敦賀発電所2号炉
ボーリング柱状図の記事欄に係るご指摘への回答
補足説明資料2
報告書柱状図での“K断層”との記載について

令和2年10月30日
日本原子力発電株式会社

○報告書柱状図での“K断層”との記載について

H24-D1-1孔と原電道路ピット及びふげん道路ピットとの位置関係

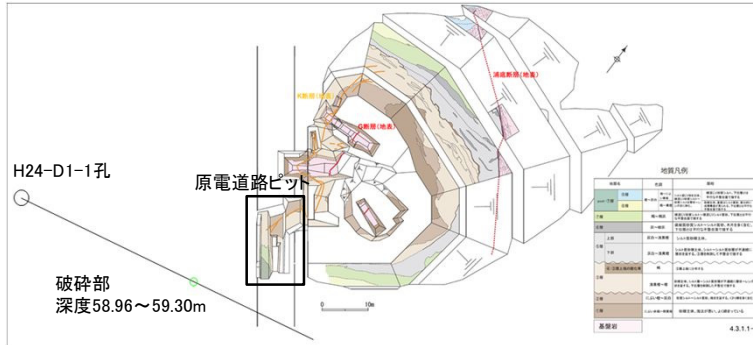
- 平成25年調査会社報告書柱状図において、H24-D1-1孔の58.96m～59.30mの破碎部について、“K断層”との記載があったが、申請書柱状図では当該表記は記載していない。経緯・根拠を以下に示す。
- 平成25年の調査会社報告書作成時点において、原電道路ピットの観察により、K断層は原電道路ピット西向き法面部付近でほぼ変位が認められなくなり、第四紀層中に変位・変形を与えるK断層は原電道路ピット南方の原子炉建屋の方向には延びないと評価していた※1。
 ※1 原子力規制委員会宛て報告書「敦賀発電所敷地内破碎帯の調査に関する報告書の提出について」（平成25年7月11日、日本原子力発電（株））（以下「原電調査報告書」という。）
 - 本来、コア観察時点の情報のみで破碎帯の連続性を判断しないが、当該破碎部の分布位置や見かけの性状（断層ガウジの有無・断層ガウジの色調）から、候補として“K断層”とコア観察カードに記載されたものが報告書柱状図に残り、(1)の評価が報告書柱状図に反映されていなかった。
 - 平成27年の申請書作成時点においては、D-1トレンチ拡張調査の結果、K断層はふげん道路ピット中央付近までの区間に分布するものと評価した。
 - (3)の評価を踏まえ、申請書柱状図の当該箇所には“K断層”と記載しなかった。
- なお、当該破碎部については、申請後の薄片観察において正断層センスであり、K断層の特徴である逆断層センスとは異なることを確認している。

平成25年7月 原電調査報告書提出時点

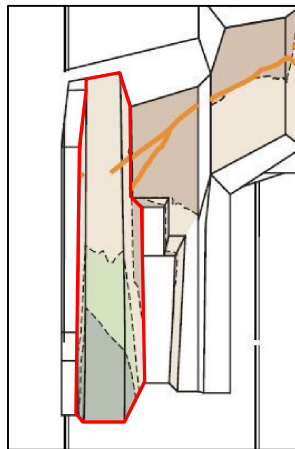
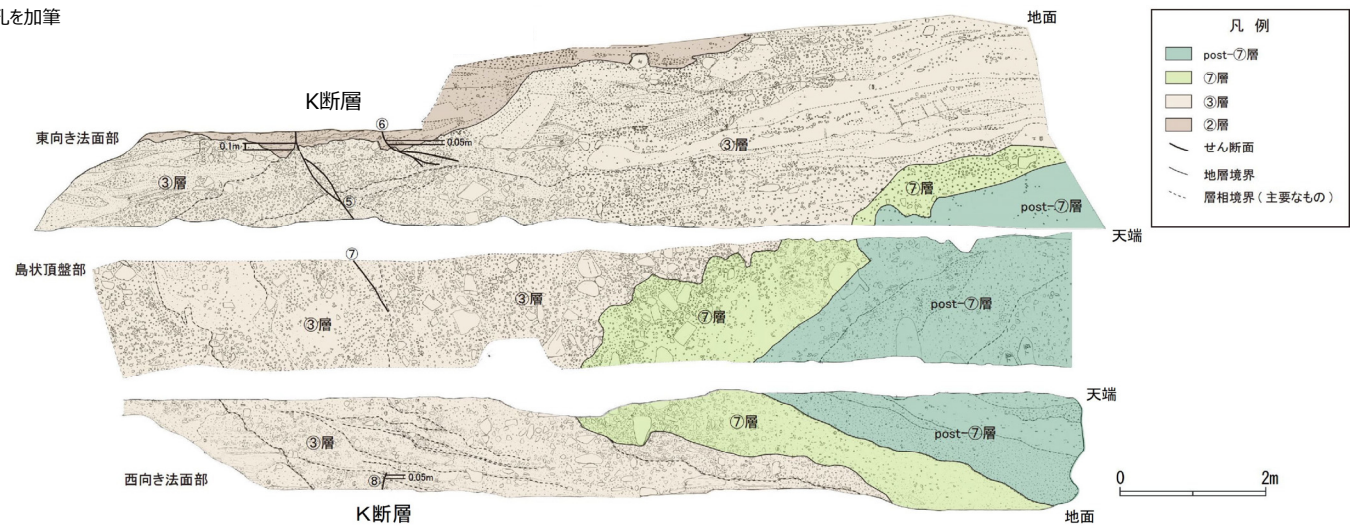
K断層は第四系の鉛直変位量が短区間で急激に減少し、原電道路ピット西向き法面部付近でほぼ変位が認められなくなることから、2号炉原子炉建屋の方向には延びていないと評価。

平成27年11月 設置変更許可申請書提出時点

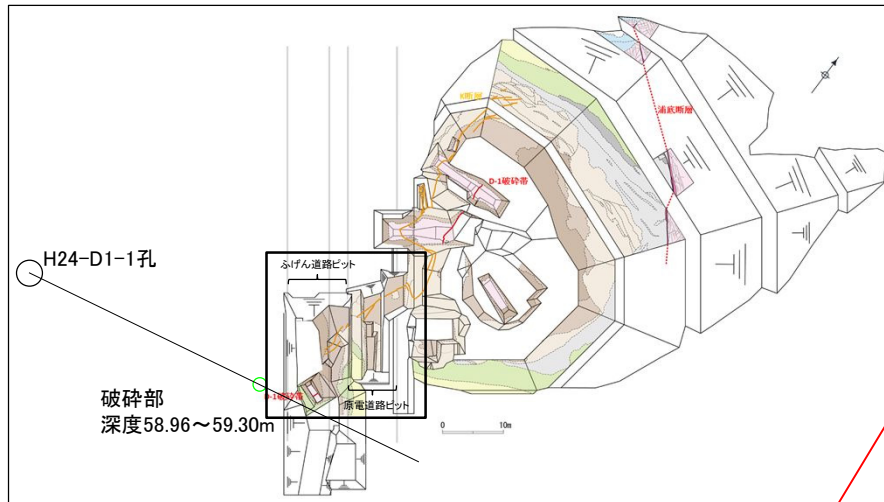
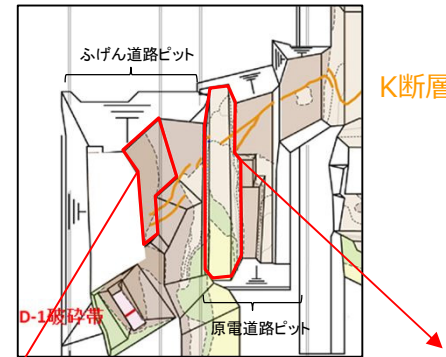
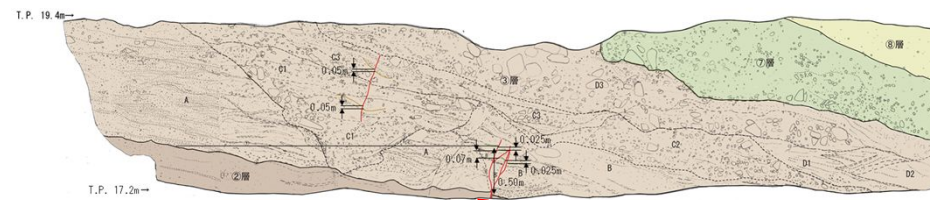
K断層の南方への連続性を追跡、確認した結果、K断層はD-1トレンチ北西法面からふげん道路ピットの中央付近に至る区間において認められるものと評価。

原電道路ピットでは、K断層の鉛直変位量は合計で0.4～0.5m。
